改善箇所説明図

【基準不適合の内容】

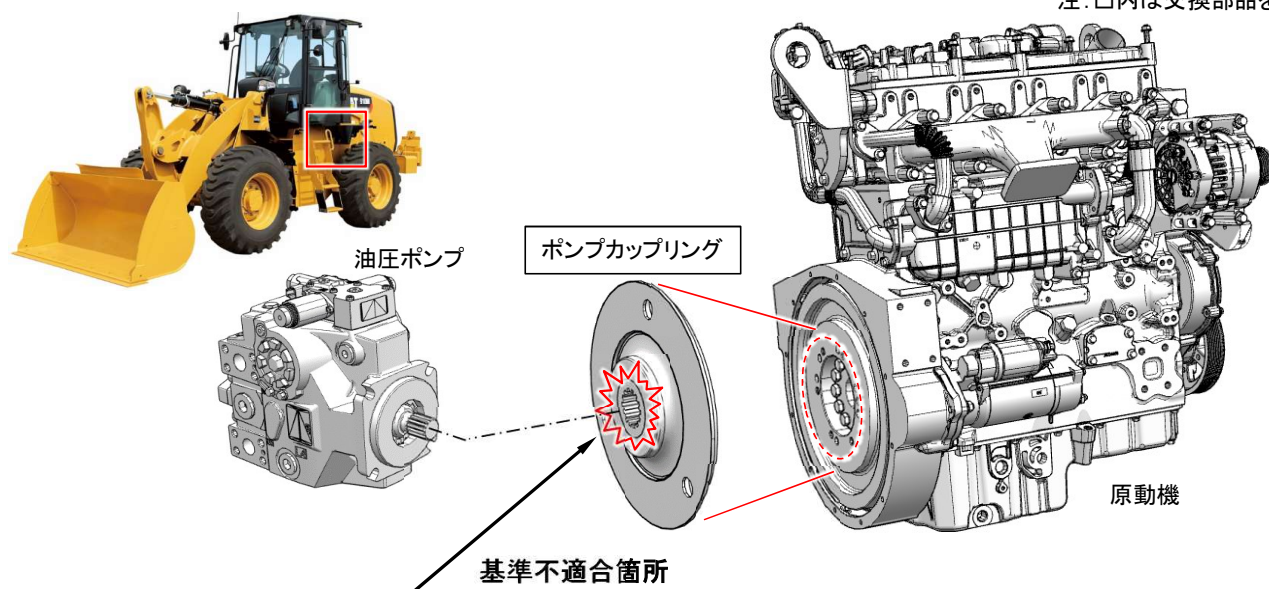
原動機と油圧ポンプを接続するポンプカップリングのスプラインが破損し、油圧を喪失する。

ショベルローダの動力伝達装置において、原動機と油圧ポンプを接続するポンプカップリングの勘合部の構造が不適切なため、勘合が不十分なものがある。そのため、走行振動等により、スプラインが損傷し、原動機の動力が油圧ポンプに伝達されなくなり、最悪の場合、走行できなくなるおそれがある。

注: □内は交換部品を示す

全車両、ポンプカップリングを対策品と交換する。
